Uzupełnienie treści opisu przedmiotu zamówienia

Dotyczy: postępowania o udzielenie zamówienia publicznego:

Nazwa zamówienia: "Modernizacja infrastruktury Zduńskowolskiego Szpitala Powiatowego Spółka z o. o."

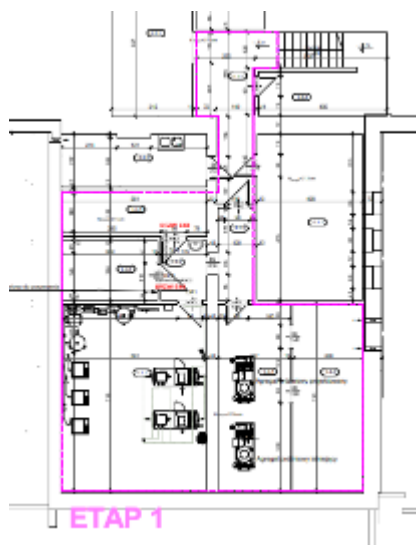
Prosimy o potwierdzenie, że zgodnie z SWZ remontowi podlegają jedynie wskazane pomieszczenia w piwnicy, tj. pomieszczenia oznaczone zgodnie z projektem wnętrz

poniżej, a pozostałe, nieoznaczone na rysunku jako etap II pozostają poza zakresem inwestycji.

Odp.: Zamawiający potwierdza, remontowi podlegają jedynie wskazane pomieszczenia.

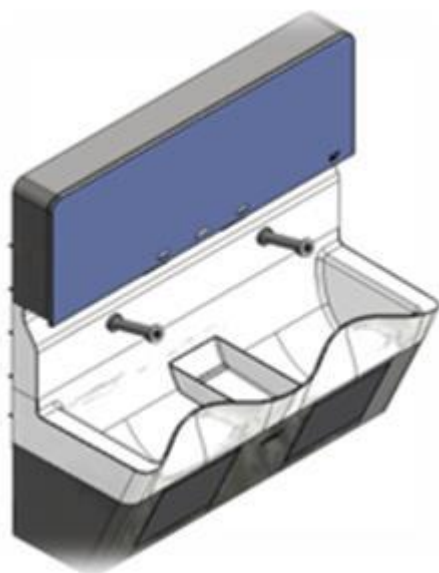
5. Czy Zamawiający dopuści myjnię chirurgiczną dwustanowiskową wg poniższego równoważnego opisu – **opcja 3?**
